REPÚBLICA DE PANAMÁ
MINISTERIO DE AMBIENTE
RESOLUCIÓN No. DEIA- IA- 079 -2023
De 02 de Noviembre 2023

Por la cual se resuelve la solicitud de evaluación del Estudio de Impacto Ambiental (EsIA), categoría II del proyecto: **VILLA DE LAS FLORES, FASE II**, cuyo promotor es la sociedad **VILLA DE LAS FLORES, S.A.**

MEMORANDO-DEIA-339-2023

ASUNTO: Solicitud de modificación

**PLANO CON COORDENADAS DE LA ZONA DE PROTECCIÓN DE LA
QUEBRADA LA ATOLLOZA QUE COLINDA CON EL PROYECTO Y SU
ÁREA DE PROTECCIÓN.**

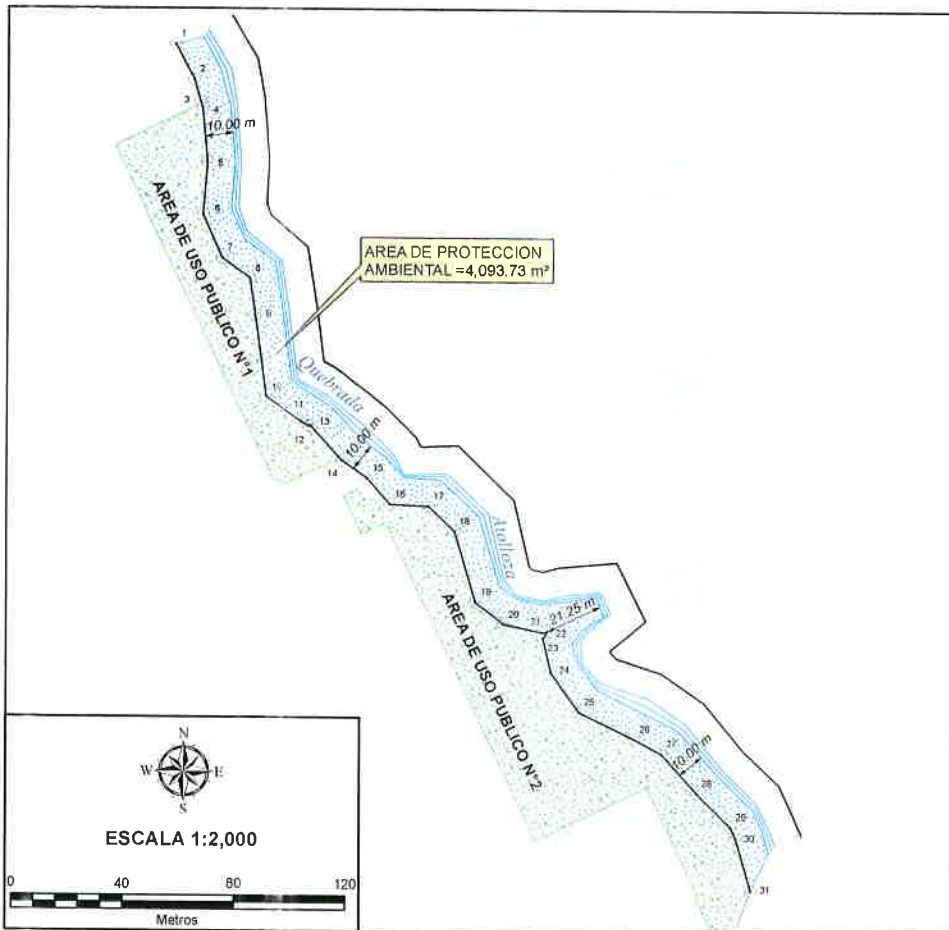
- **Respecto a la pregunta 4**, el promotor da respuesta a cada uno de los subpuntos solicitados de forma siguiente:
 - **Al subpunto a**, el cual hacía referencia a presentar coordenadas de la zona de protección de la quebrada La Atolloza en la zona que colinda con el proyecto y área (m²). La misma

debe estar fuera del alcance de construcción del proyecto). Al respecto el promotor presenta plano con coordenadas de la zona de protección de la quebrada La Atolloza. Mediante MEMORANDO-DIAM-0873-2023 la Dirección de Información Ambiental realiza la verificación de las coordenadas aportadas e indica lo siguiente “...Área de protección de la quebrada La Atolloza – datos puntuales...” (ver fojas 124 y 110, 148 a 150 del expediente administrativo).

ANEXO 3.
PLANO CON COORDENADAS Y ÁREAS DEL ÁREA DE USO PÚBLICO
1 Y 2 DEL PROYECTO.

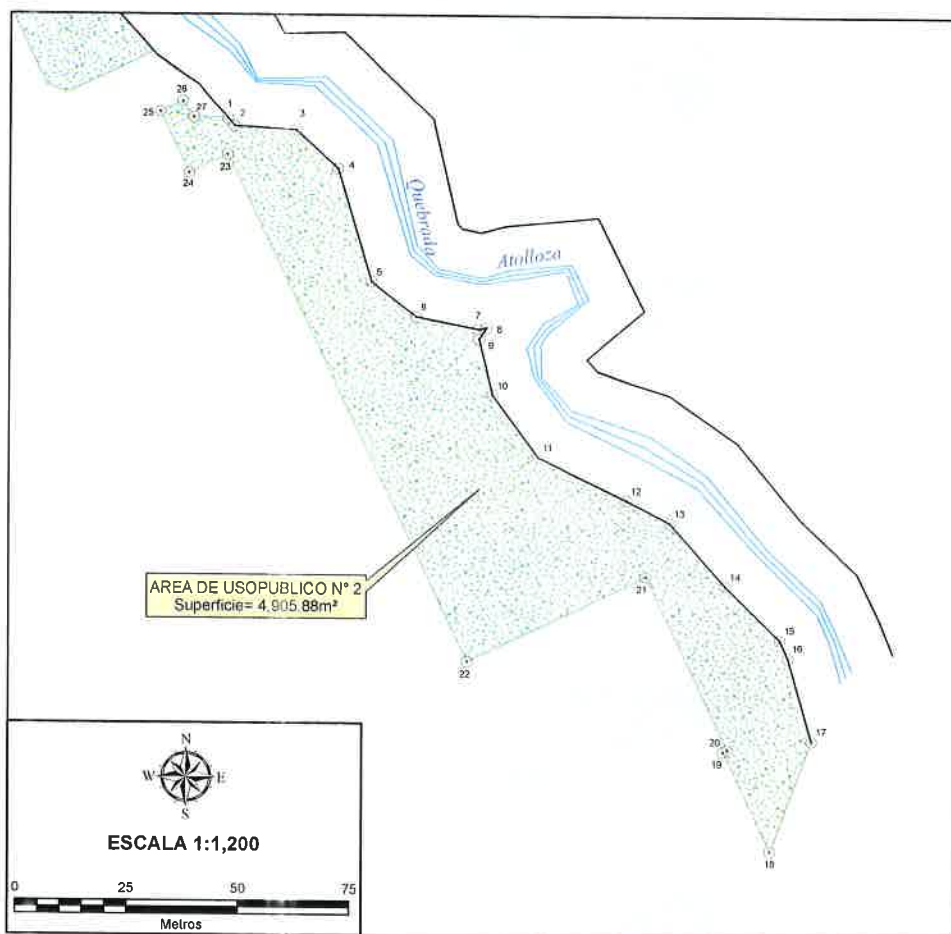
- **Al subpunto b**, el cual hacía referencia a presentar coordenadas del área de uso público y área (m^2). Al respecto, el promotor presenta plano con coordenadas y áreas del área de uso público 1 y 2 del proyecto. Mediante MEMORANDO-DIAM-0873-2023 la Dirección de Información Ambiental realiza la verificación de las coordenadas aportadas e indica lo siguiente “...Área de uso público 1 – datos puntuales, Área de uso público 2 – 0 ha + 4,914.56 m^2 ...” (ver fojas 110, 123, 148 a 150 del expediente administrativo).

***PLANO A ESCALA Y GEORREFERENCIADO DE LOS PUNTOS
TOMADOS EN LA PROSPECCIÓN SUPERFICIAL Y SUBSUPERFICIAL.***

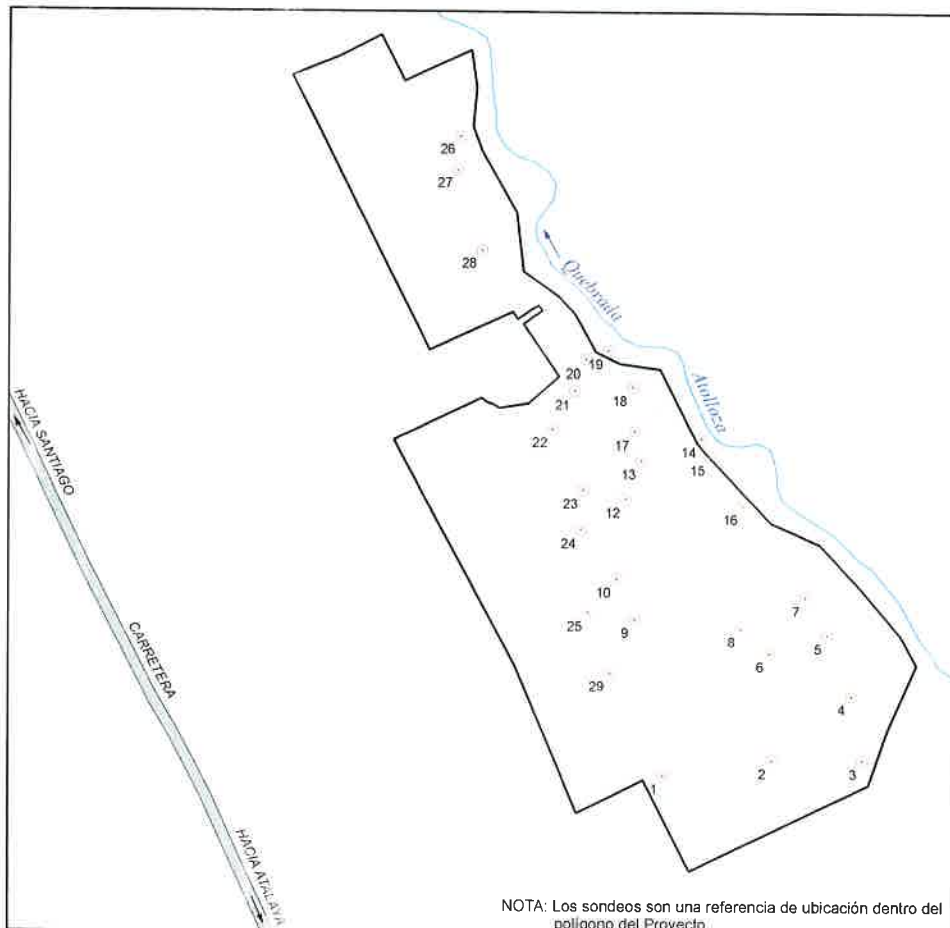
- Anexar el plano a escala y georreferenciado del proyecto con los puntos de coordenadas UTM tomados en la prospección superficial y sub-superficial (recorrido y sondeos) del terreno versus los impactos proyectados”.*

- **Respecto a la pregunta 10**, la cual hacía referencia a los comentarios del Ministerio de Cultura donde indica *“Anexar el plano a escala y georreferenciado del proyecto con los puntos de coordenadas UTM tomados en la prospección superficial y sub-superficial (recorrido y sondeos) del terreno versus los impactos proyectados”*. Al respecto, el promotor adjunta plano a escala y georreferenciado de los puntos de prospección superficial y subsuperficial (ver fojas 118 y 91 del expediente administrativo).
